設計変更詳細

| 対象型式 | 変更時期 | 新型式 | 対象サイズ |
| 10-UGF-VN 10-UGF-V | 2015年4月 | 10-UGF-VA(50A~100A) K10-UGF-VA(125A~200A) ※ | 全サイズ 40A以下削除 |

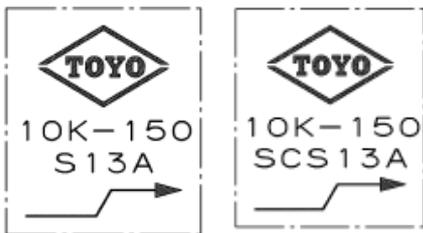
| 変更内容 | | |
|---------------|---|--|
| 全面設計変更 | | 全面設計変更のため、変更前との部品互換性はなし。 |
| 鑄出し表示 | 10-UGF-VN 10-USGF-V  | 10-UGF-VA K10-UGF-VA  (1)S13Aの場合あり |
| | 10-UMGF-V  | 10-UMGF-VA K10-UMGF-VA  (1)S14Aの場合あり |
| 主要寸法 詳細は表1 | | 高さ寸法/ハンドル径変更あり |
